Jarocin, 18.08.2023r.

INFORMACJA

Dotyczy : Dostaw stołów operacyjnych z wyposażeniem w ilości 2 szt. nr postępowania 16/2023
Zamawiający działając na podstawie art. 135 ust. 2 i 6 oraz art. 137 ust. 1 i 2 ustawy Prawo zamówień publicznych udziela wyjaśnień treści SWZ, udostępnia treść zapytań wraz z wyjaśnieniami, zmienia treść SWZ, udostępnia dokonaną zmianę treści SWZ zgodnie z poniższym:

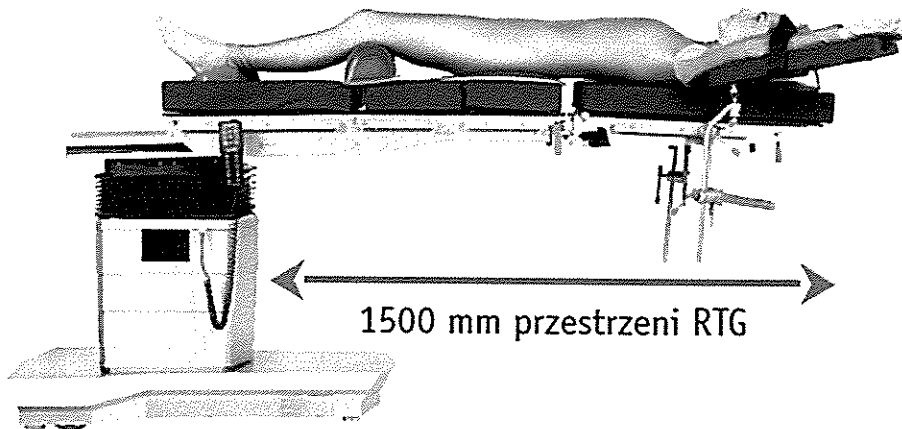
9. Z uwagi na fakt, że Zamawiający wymaga stołu, w którym odejmovana jest górna część płyty plecowej, czyli blatu modułowego (którego budowa nie przewiduje osobnej ławeczki nerkowej), czy zatem dopuści stół, w którym potrzebne wypiętrzenie tej części ciała pacjenta uzyskiwane jest poprzez odpowiednie ułożenie segmentów blatu modułowego? Oferowane rozwiązanie jest bezpieczniejsze niż w przypadku klasycznej ławeczki nerkowej. – dotyczy l.p. 19, 65

Odpowiedź: Zamawiający wymaga aby oparcie stołów operacyjnych ogólnochirurgicznych oraz stołu ortopedycznego było modułowe z możliwością demontażu górnej płyty plecowej - bez funkcji wypiętrzenia ławeczki nerkowej. Zamawiający dopuszcza również regulację podnóżków za pomocą sprężyny gazowej zamiast pilotem. Regulacja podnóżków w zakresie min. 15° / -80°

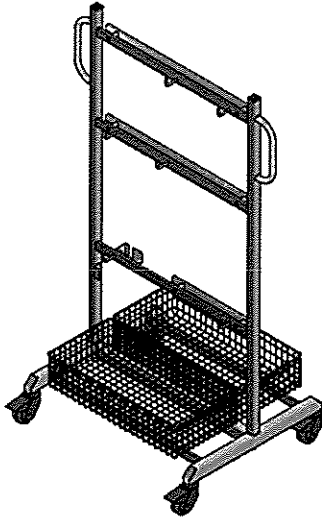
20. Czy Zamawiający dopuści wózek wyposażony w 3 szyny sprzętowe? Pozostałe parametry zgodnie z SWZ. Poniżej wizualizacja oferowanego rozwiązania – dotyczy l.p. 46, 92

Odpowiedź: Zamawiający dopuszcza zaproponowane rozwiązanie.
